Piano Op. Fondo Sviluppo e Coesione (FSC) Infrastr. 2014-2020
Messa in sicurezza SS16 in corrispondenza dell'attraversamento
del Centro Abitato di Rimini

ROTATORIA SS16 -VIA VERENIN

PROGETTO di Fattibilità Tecnico Economica e DEFINITIVO

All. O OSSERVAZIONI ALLA PROCEDURA ESPROPRIATIVA
Rev.

SISTEMAZIONE A VERDE

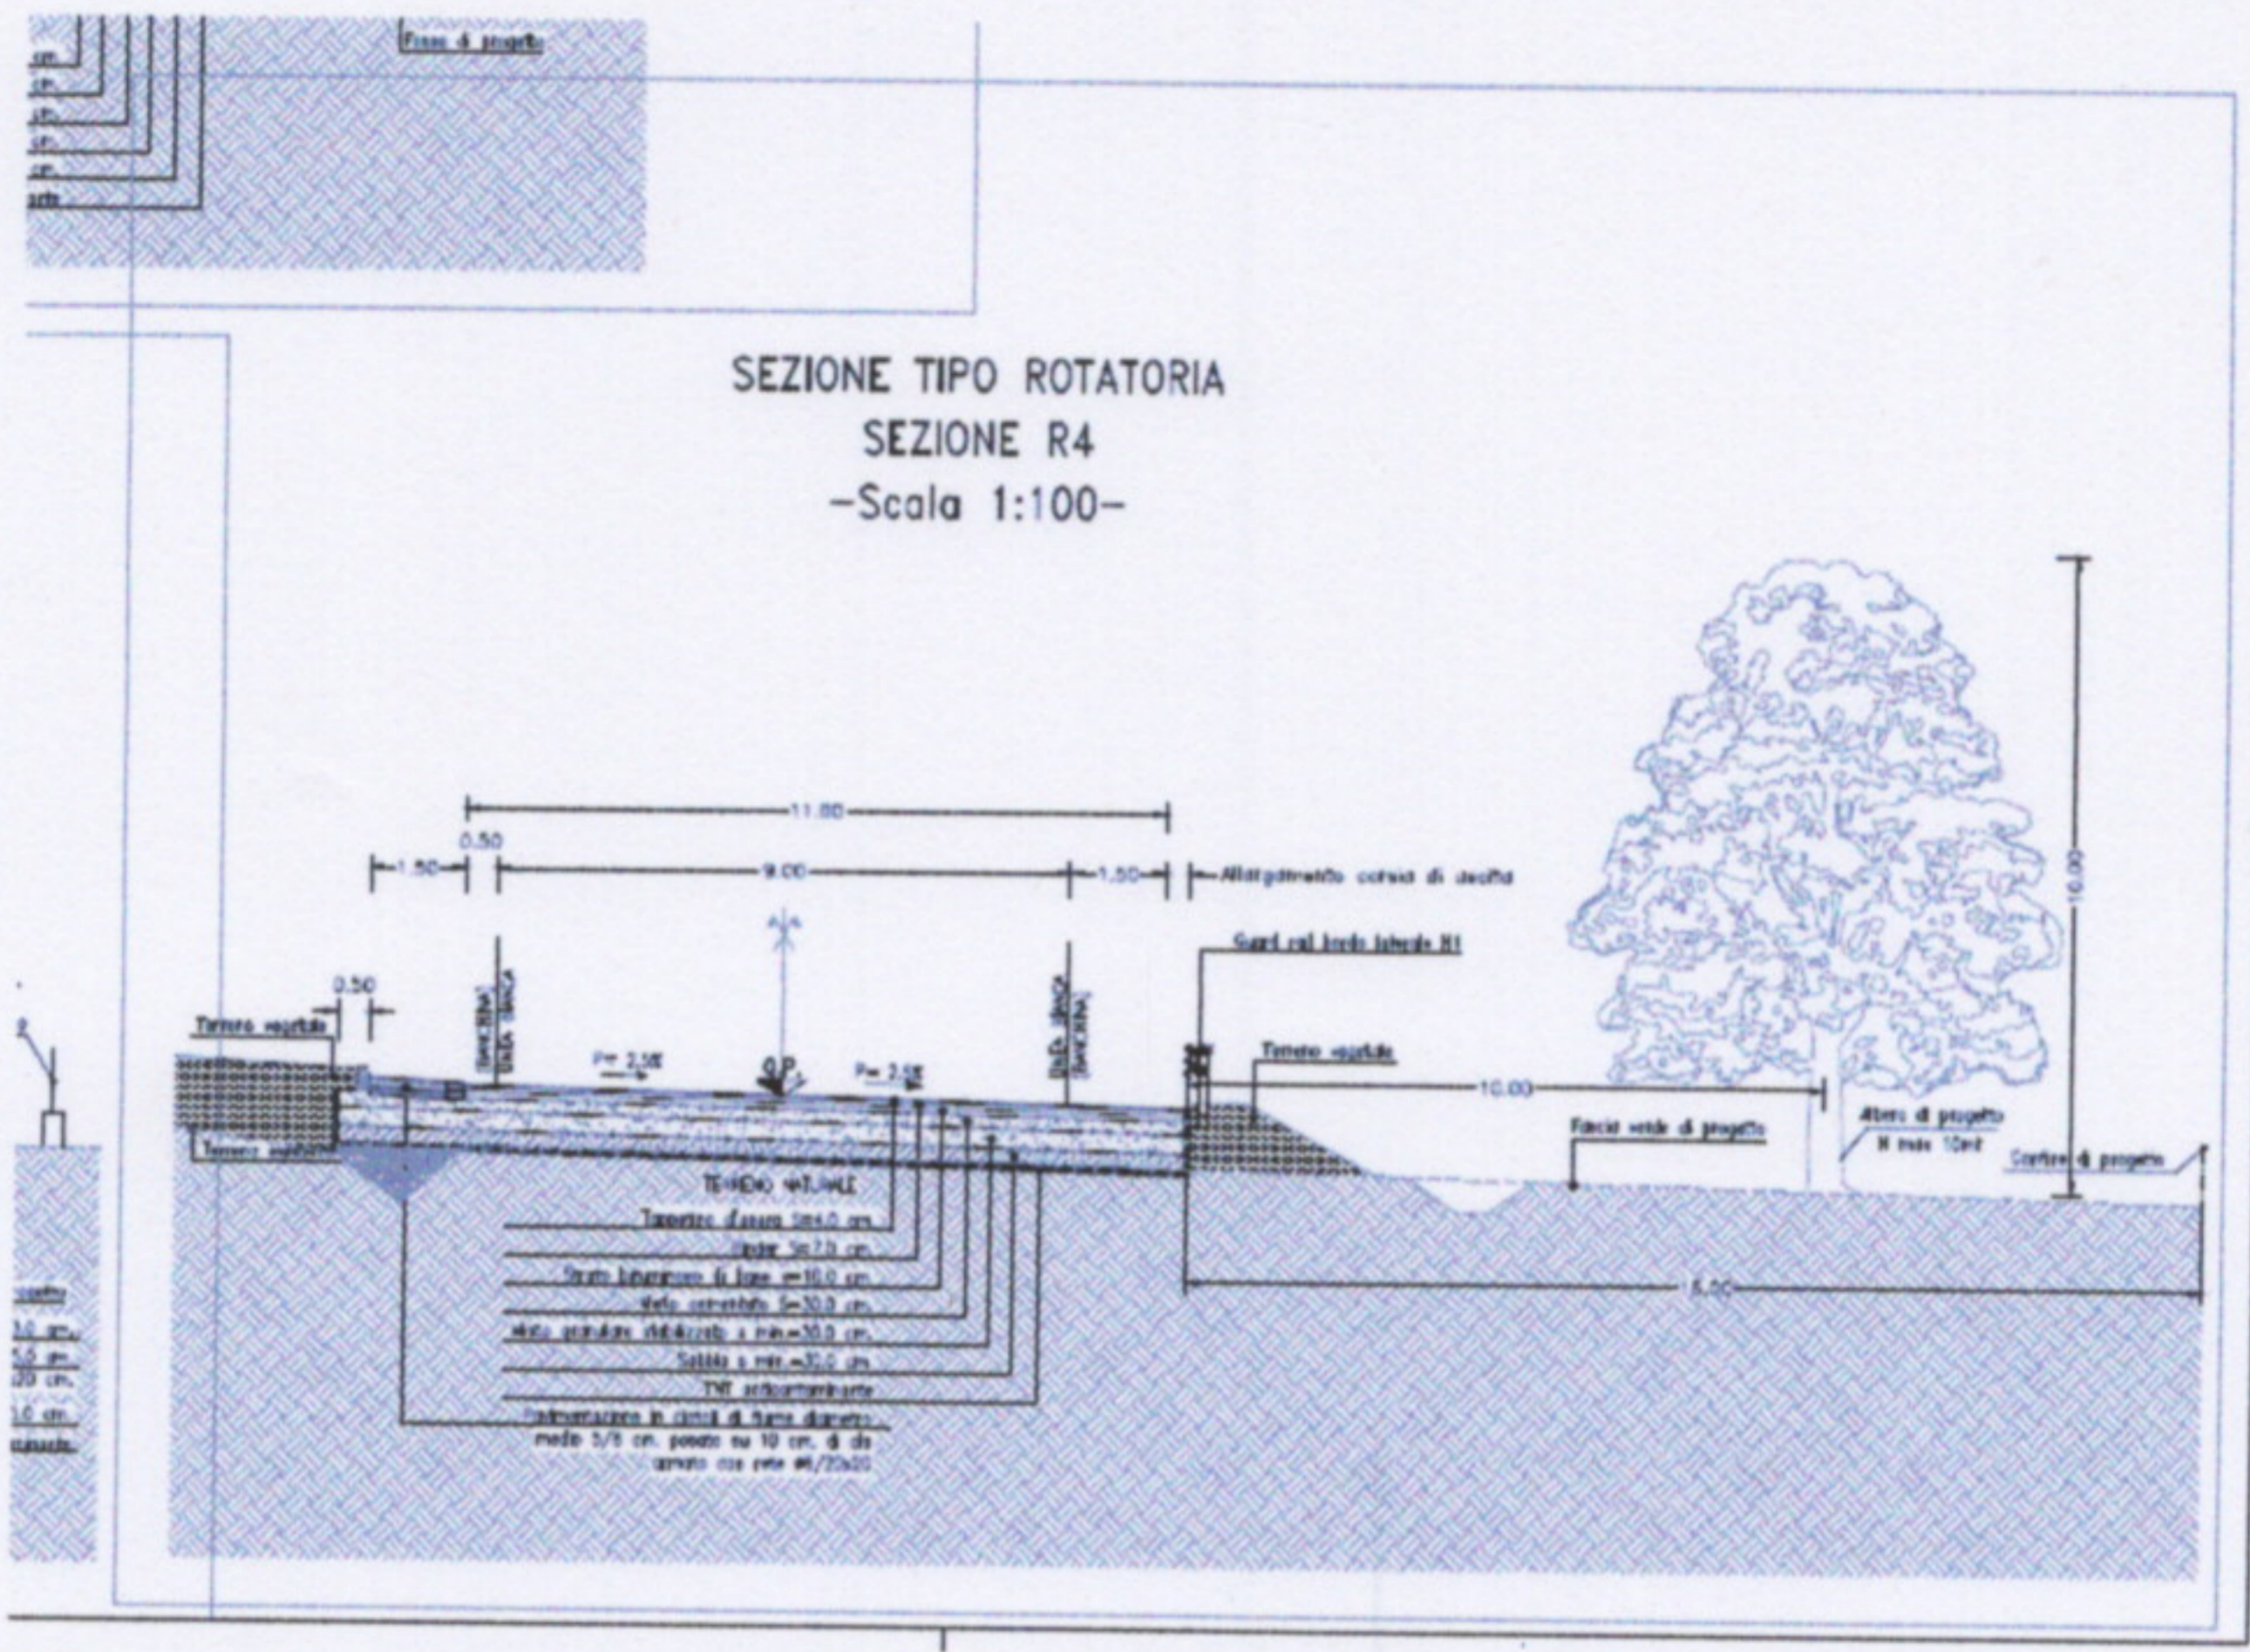
- 1) Si richiede la piantumazione di alberature come indicato nello stralcio soprastante per dare continuità ai filari e che sia prevista la piantumazione di siepi lungo il perimetro della proprietà a confine della strada come barriera naturale al rumore del traffico veicolare;

- 2) Nella sezione tipo R4, non risulta indicata la realizzazione della recinzione sul confine di progetto, si richiede pertanto che si preveda la realizzazione della recinzione e che sia in continuità con la recinzione non oggetto di esproprio. Si richiede inoltre, in caso di realizzazione di recinzione di tipologia differente da quella preesistente, che venga sostituita in toto la recinzione preesistente fino all'accesso su Via Grazia Verenin;
- 3) Si richiede che i fossi di scolo siano dimensionati in modo da evitare, in caso di ingenti piogge, il riversamento di acque all'interno della proprietà.

- si conferma la previsione di prevedere la piantumazione di alberi di alto fusto per dare continuità al filare alberato di Via Verenin come da progetto (Tav.16 PLANIMETRIA OPERE A VERDE rev01). Si ritiene non accoglibile la richiesta di piantumazione di siepi a barriere a verde in quanto non persistenti e non necessarie dallo studio ambientale realizzato. La loro realizzazione, essendo non necessaria nel caso specifico, comporterebbe un aumento degli oneri di gestione e manutenzione per la posa su tutte le aree in esproprio di nuove siepi per uniformità di trattamento.
- Verrà posata una nuova recinzione sul nuovo confine di proprietà della medesima tipologia di quella esistente solo per la parte in cui verrà rimossa.
- Il fosso di scolo prospiciente la proprietà verrà rifatto delle medesime dimensioni di quello esistente.
- Le osservazioni urbanistiche non sono attinenti al progetto.
